改善箇所説明図

改善箇所 型式：日車 ATL110LNG 11ton 積みLNG運搬用タンクセミトレーラ

サスペンションブラケット（前）部
サブフレーム内部構造

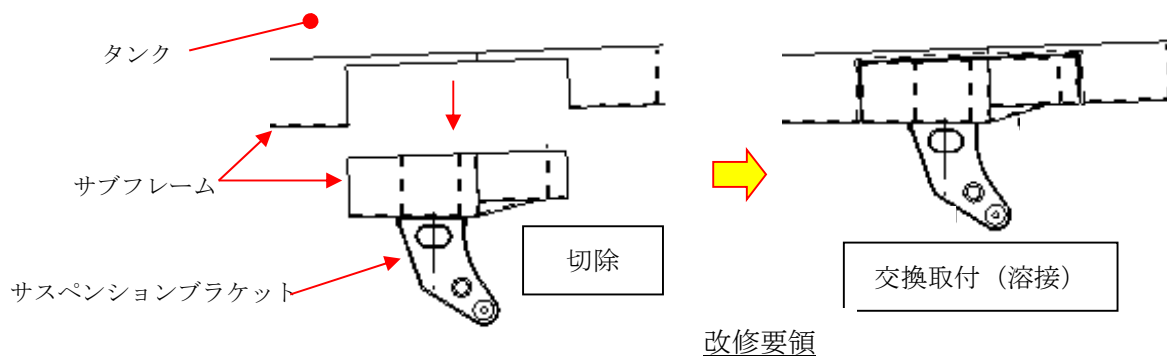
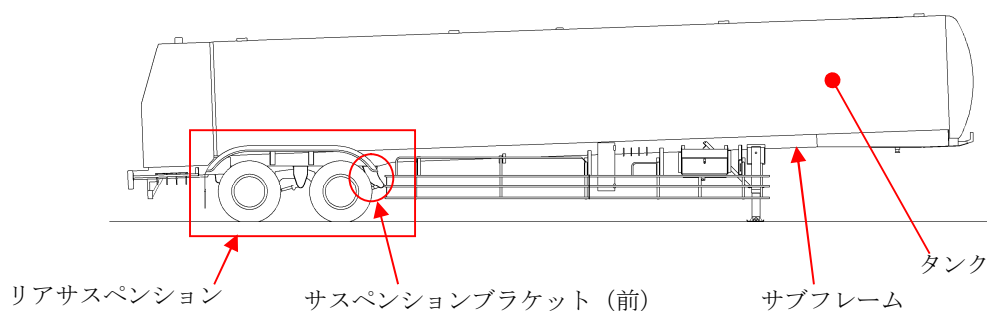
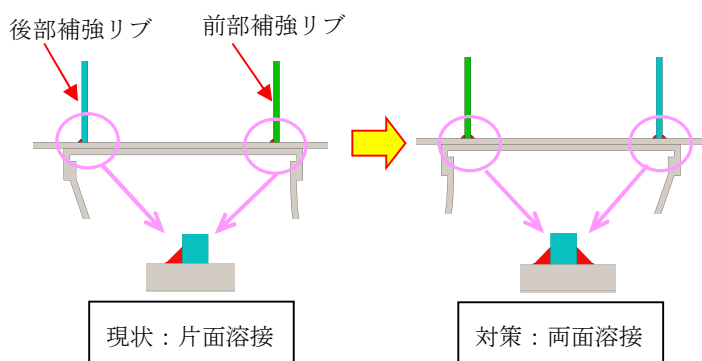
タンクセミトレーラにおいて、サスペンションブラケット取付部の補強リブの溶接強度が不足しているため、制動時に発生する応力により溶接部に亀裂が生じることがある。そのため、そのままの状態で使用を続けると、亀裂が進行して補強リブが破損し、最悪の場合、サスペンションブラケットがサブフレームから外れて、走行不能となるおそれがある。

- 全車両、サブフレームの一部を切除し、対策した補強リブを組み込んだサブフレームを組み付ける。
